主旨：檢送本局111年1月17日召開「臺南市政府建造執照及雜項執照簽證項目抽查復核小組」111年第1次復核會議紀錄，請查照。

「臺南市政府建造執照及雜項執照簽證項目抽查復核小組」

111 年度 1 次復核會議

臺南市政府建造執照及雜項執照簽證項目抽查復核小組 111 年度第 1 次會議記錄(111.1.17)

壹層平面圖 Scale=1/100
H=340CM

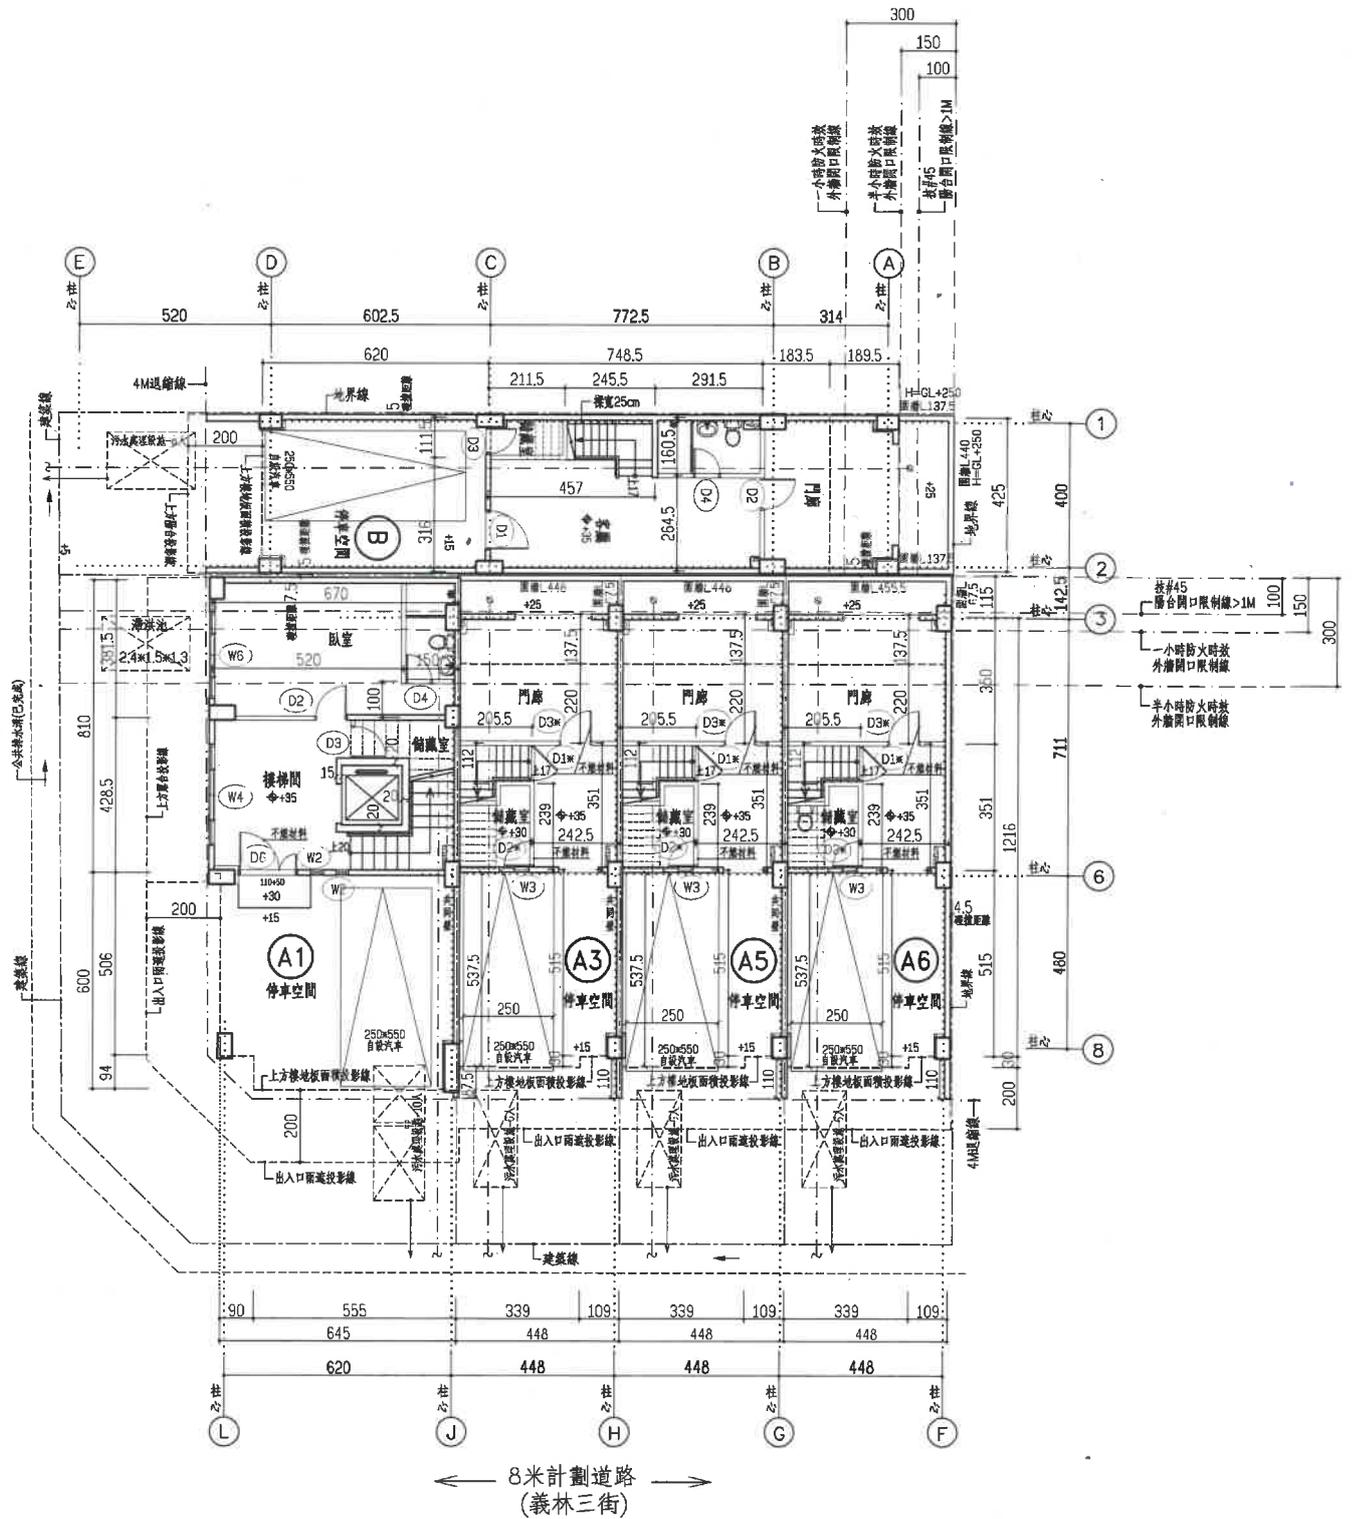
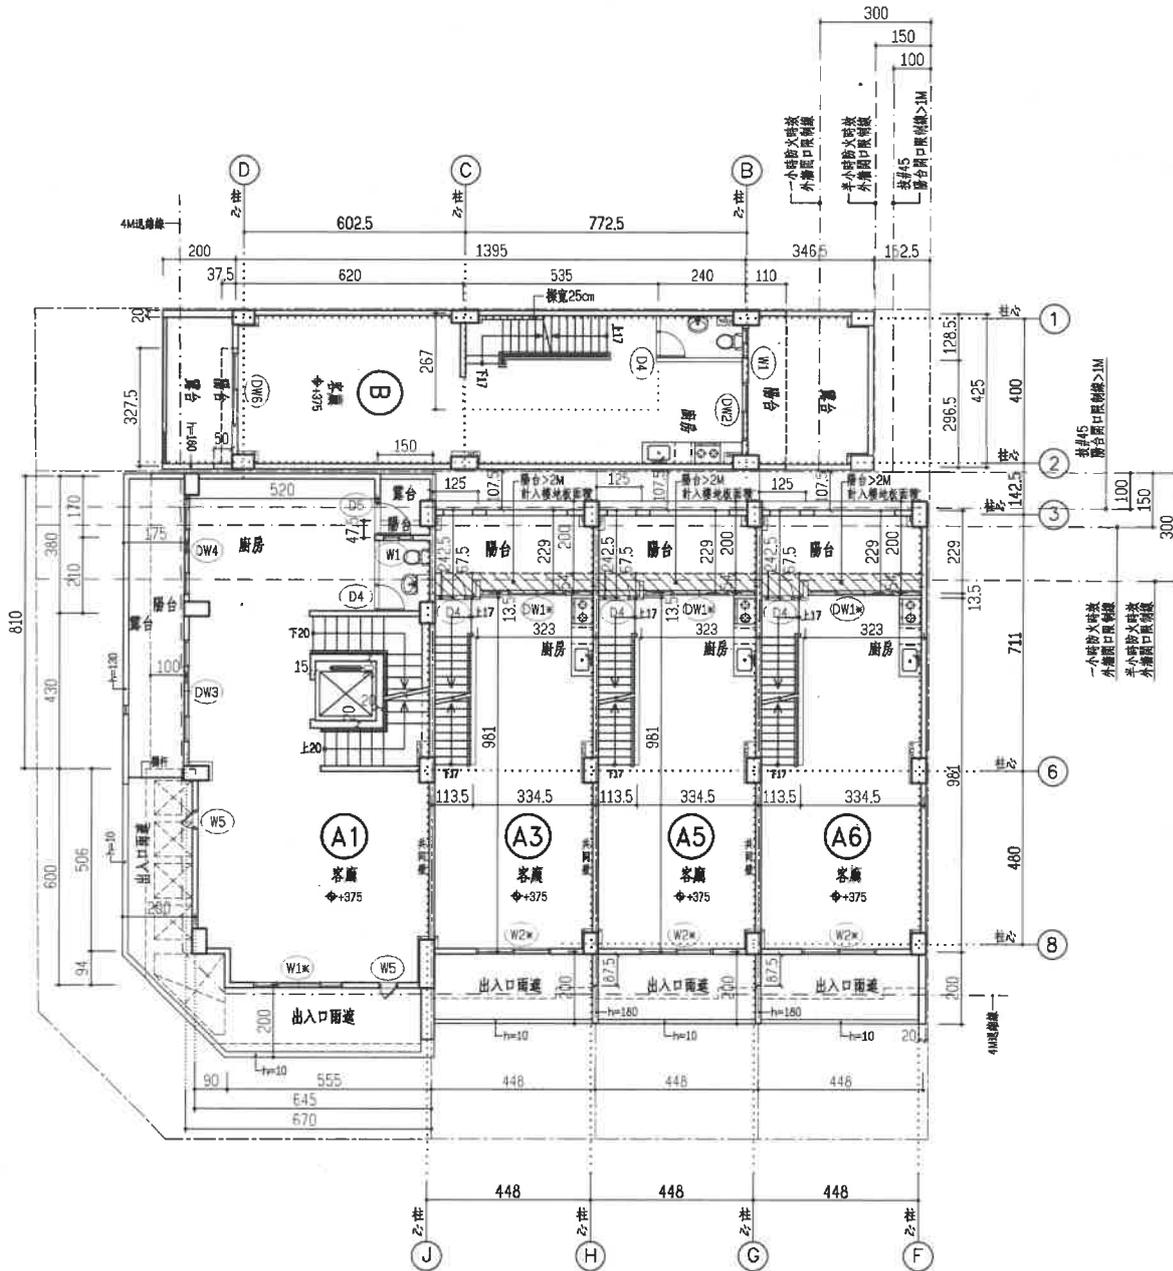
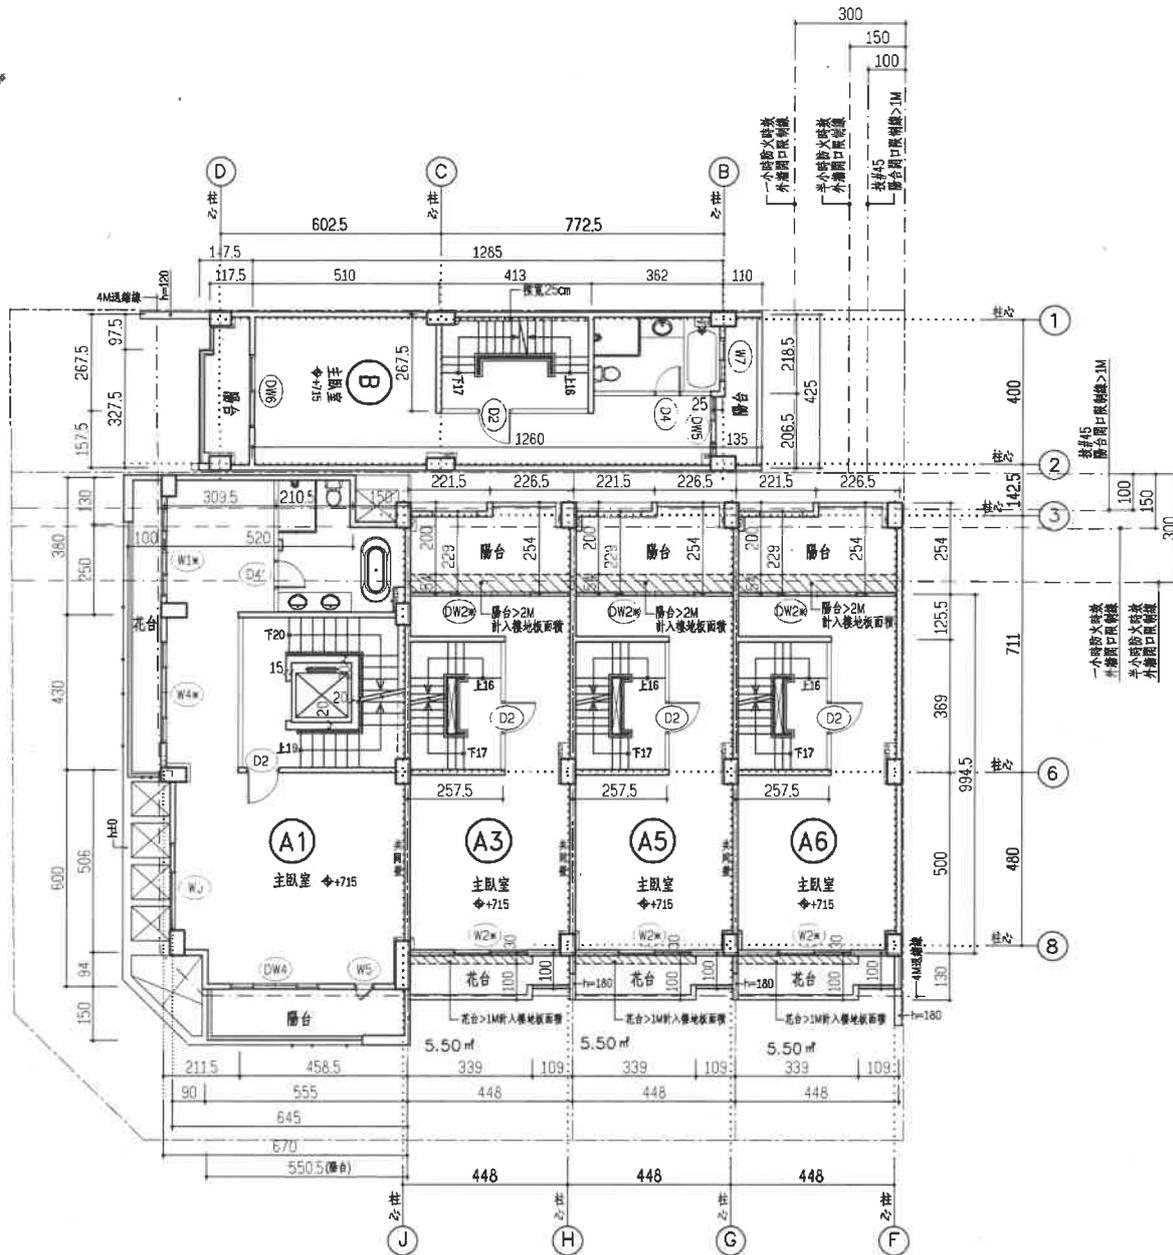
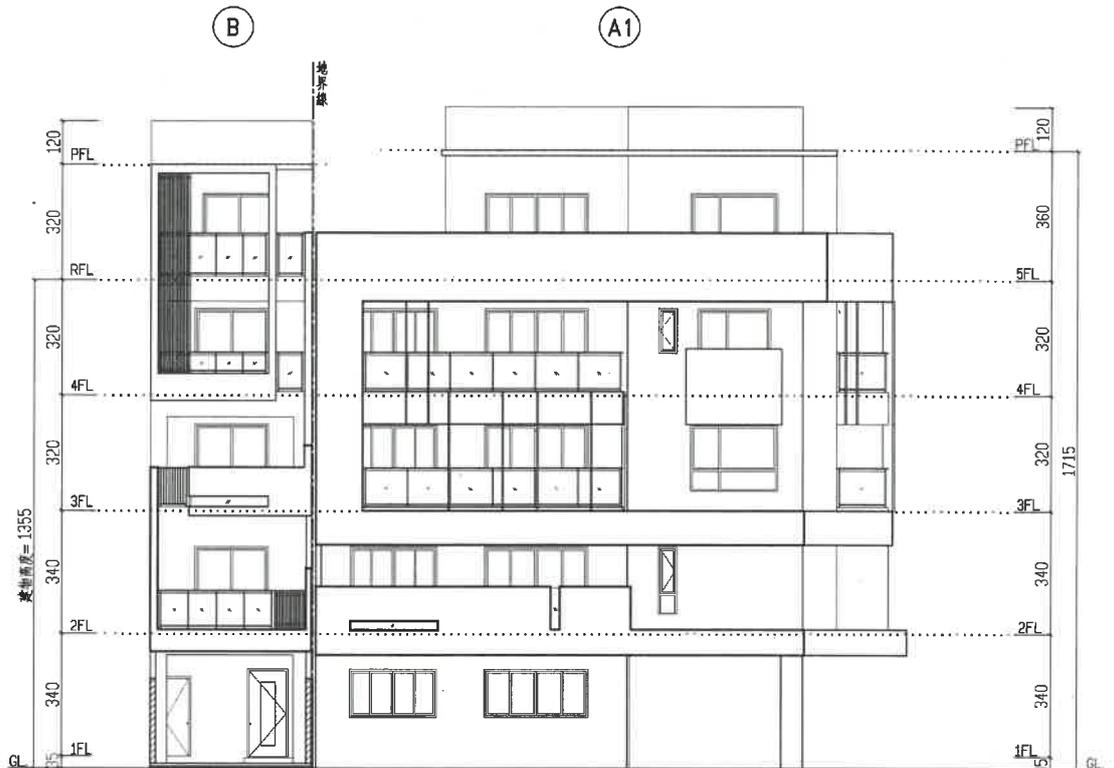
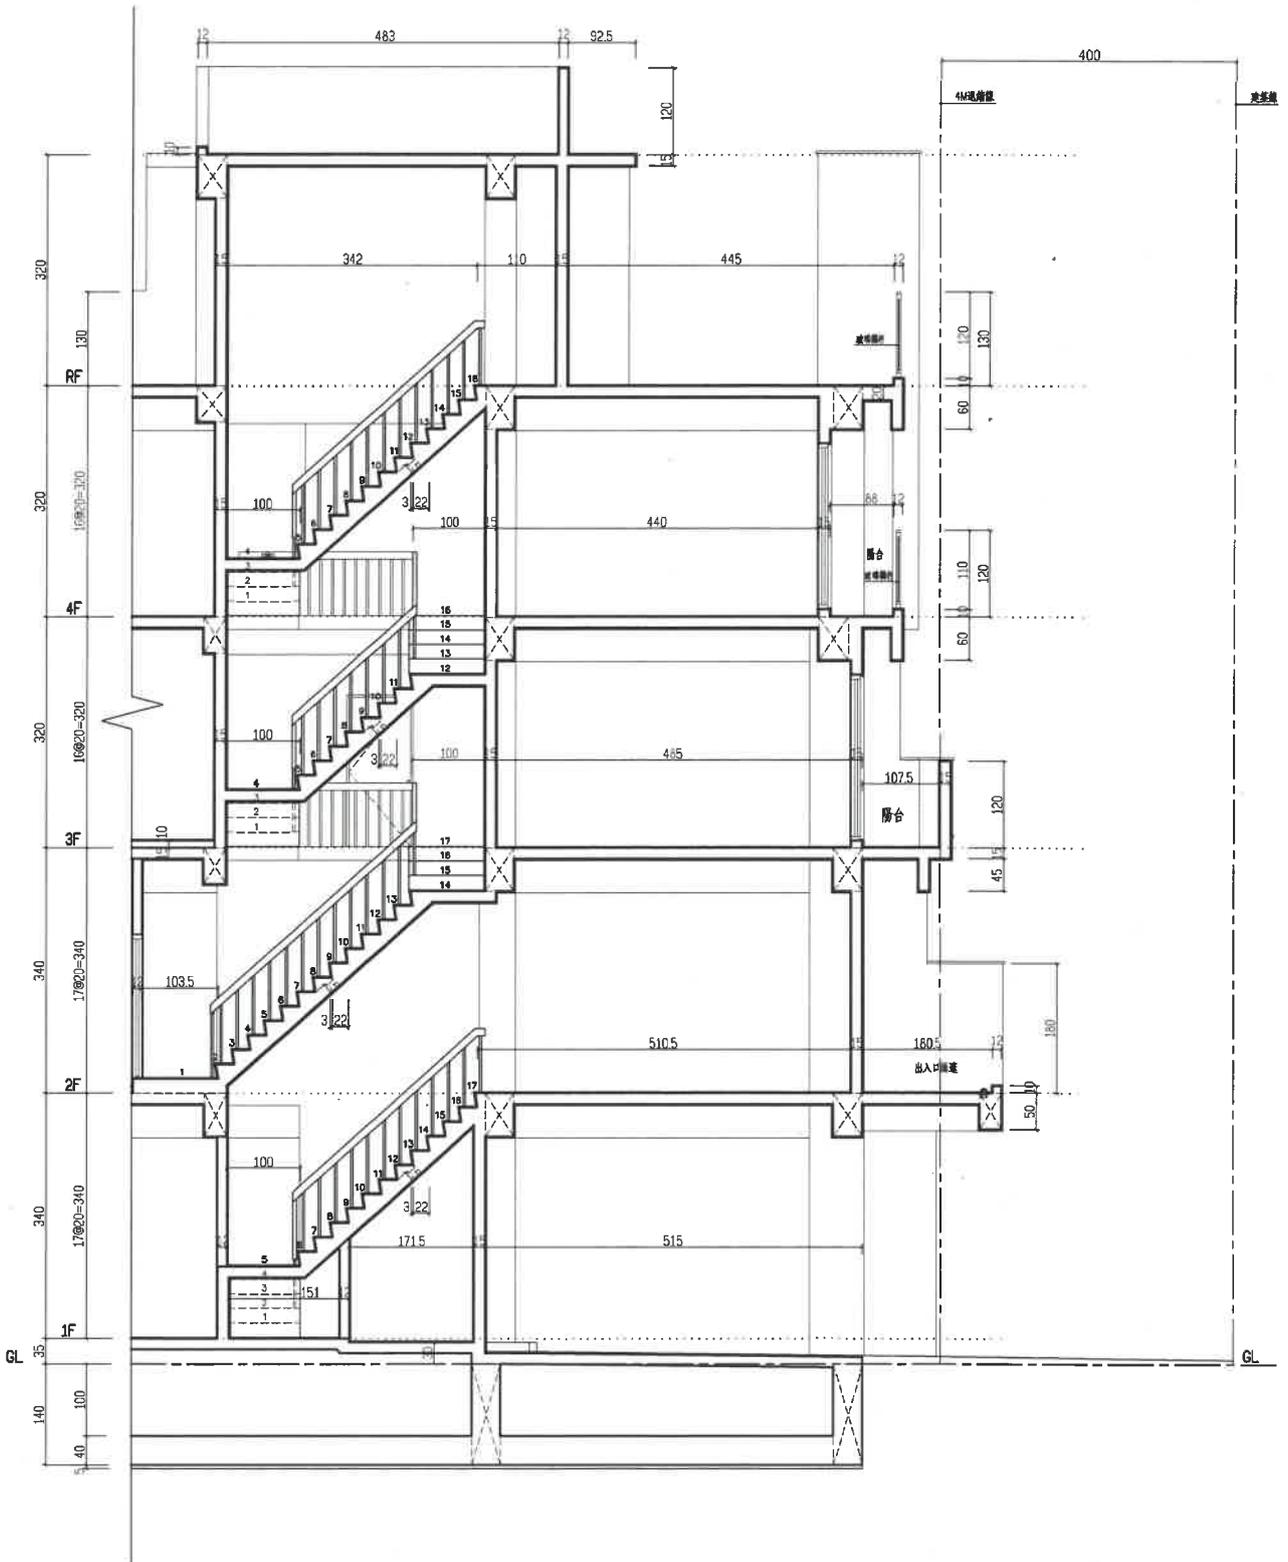
提案十一：有關八方建設開有限公司本市仁德區義林段 124、124-4~124-8 地號等 6 筆土地申請建造執照一案(附件一)，是否得自建築線 4 公尺退縮建築範圍內設置圍牆、雨遮、花台、陽台、露台、造型遮牆等免計入建築面積之建築構造物，提請討論。(提案人：建築管理科一股)

- 一、依建築法第 48 條：「直轄市、縣(市)(局)主管建築機關，應指定已經公告道路之境界線為建築線。但都市細部計畫規定須退縮建築時，從其規定。」及建築技術規則建築設計施工編第 7 條：「為景觀上或交通上需要，直轄市、縣(市)政府得依法指定牆面線令其退縮建築；退縮部分，計入法定空地面積。」
- 二、本案係適用 84 年 12 月 8 日發布實施之「擬定仁德都市計

畫(二號道路南北側原農業區變更為住宅區)細部計畫案」,依前開計畫書土地使用分區管制要點第2點第2項規定:「本細部計畫地區除鄰接二號道路(中山路)南、北兩側之基地,其正面部分(不含側面)不必退縮建築外,計畫區內之基地於申請建築時,均應自建築線退縮4公尺以上建築,退縮部分計入法定空地。」

三、本案俟經本府都市發展局111年1月3日回覆本局會核意見第3點:「有關案地依上開規定退縮4公尺建築之範圍可否設置圍牆,或其上空設置陽台、雨遮乙節,查上開84年12月8日發布實施之土地使用管制要點尚無相關規定事項。另參酌內政部92年4月30日內授營都字第0920086275號函釋意旨,退縮建築後得計入法定空地之土地,相關設施得否設置疑義,悉依建築法令規定辦理。」

- 一、都市計畫地區之土地使用分區管制規定規定「退縮建築」,其退縮範圍內得設置依本編第1條第41款規定設置免計入建築面積之陽臺、屋簷、雨遮及遮陽板。但不得設置圍牆、車庫大門等應申請雜項執照之構造。
- 二、個案執行如有疑義,得提復核會議討論。
